**RELAZIONE DI SINTESI DELLE RISPOSTE ALLE RICHIESTE
DI INTEGRAZIONI E
VALUTAZIONE DELLE CRITICITA' RESIDUE**

ELEMENTI PER LA STESURA DELLA BOZZA DI RELAZIONE ISTRUTTORIA

<p>PROGETTO Adeguamento via acqua di accesso alla Stazione marittima di Venezia e riqualificazione delle aree limitrofe al Canale Contorta S. Angelo</p> <p>PROPONENTE AUTORITÀ PORTUALE DI VENEZIA</p>

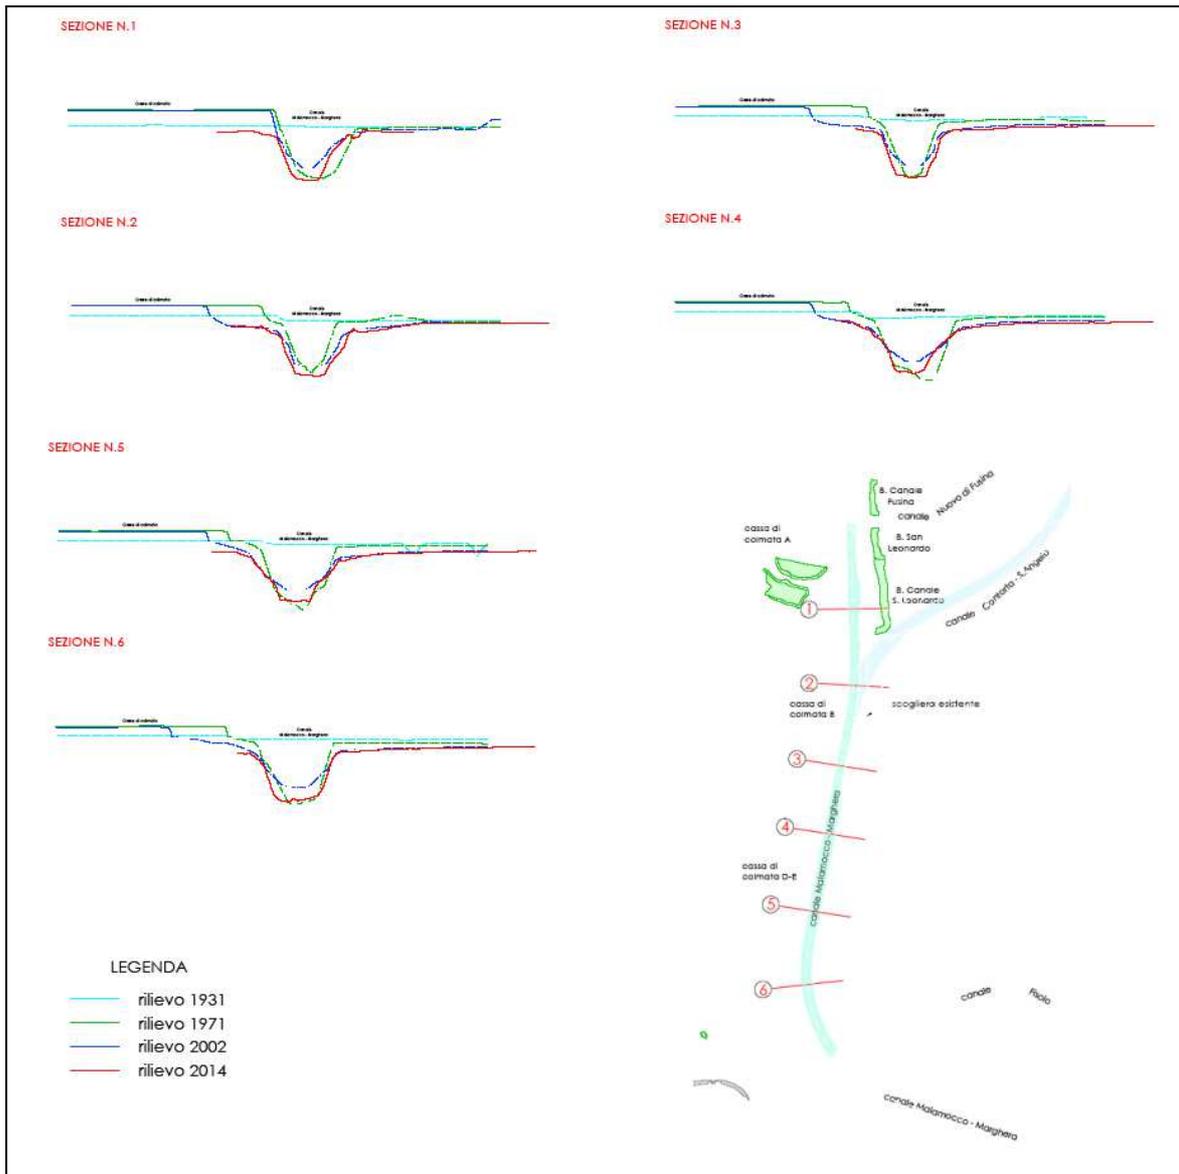
La risposta non si ritiene sufficientemente esaustiva, in quanto gli elementi a supporto del dimensionamento, della valutazione della stabilità e del tempo di vita non sono stati adeguatamente trattati da un punto di vista idrodinamico e morfologico (capacità erosiva dei fenomeni di frangimento, simulazione di correnti di marea di sizigia che allontana i sedimenti risospesi dal frangimento del moto ondoso).

Relativamente alla valutazione mediante modello matematico dell'efficacia/stabilità e del tempo di vita delle opere di protezione non si trova risposta nell'indicato capitolo 6.

3.3.2.18 Richiesta 58: Aspetti idro-morfologici – Contributo delle velme alla riduzione del “fetch” e alla risospensione da moto ondoso

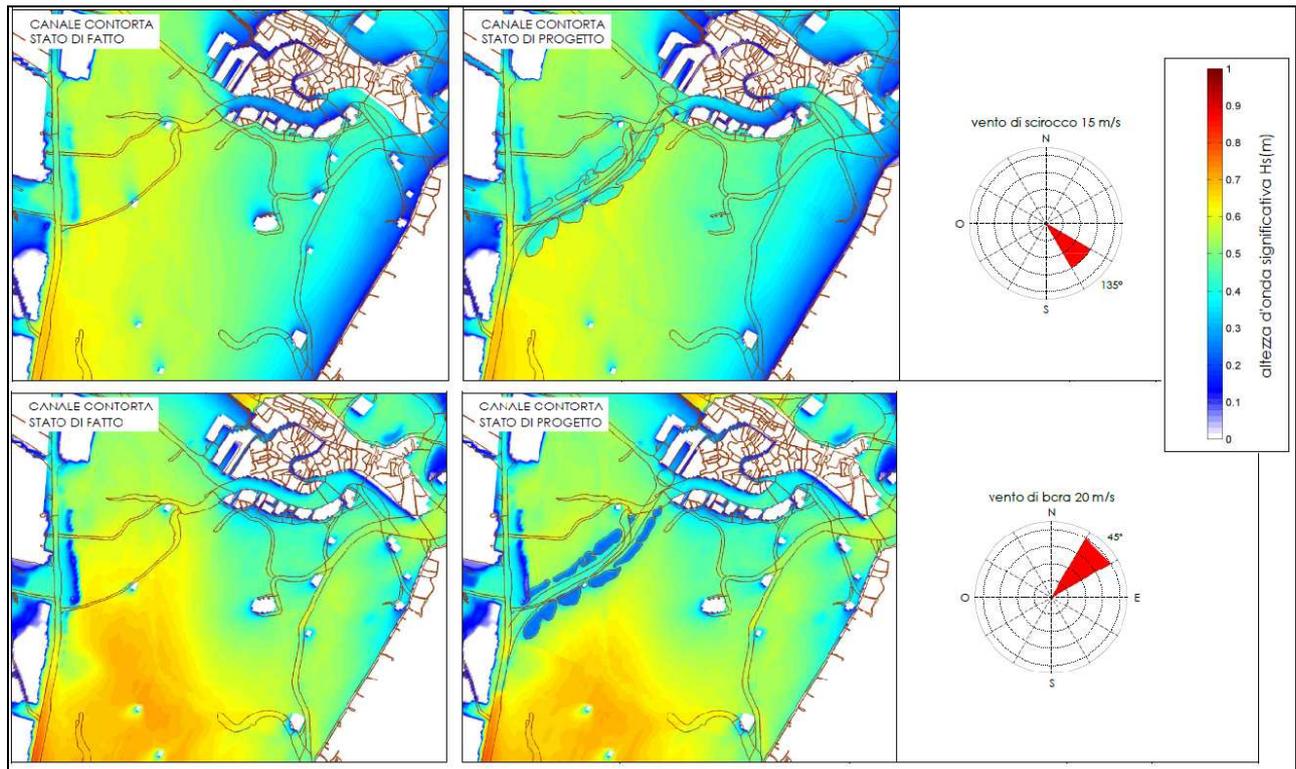
Relativamente alle "velme" previste lungo il Canale Contorta S. Angelo andrebbe approfondita l'analisi modellistica della capacità delle nuove strutture di interrompere il fetch e quindi di ridurre i fenomeni di risospensione dei sedimenti generati dal moto ondoso da vento. Andrebbe verificato se l'effetto protettivo di tali strutture sarebbe significativo su una scala medio-ampia o solo localizzato.
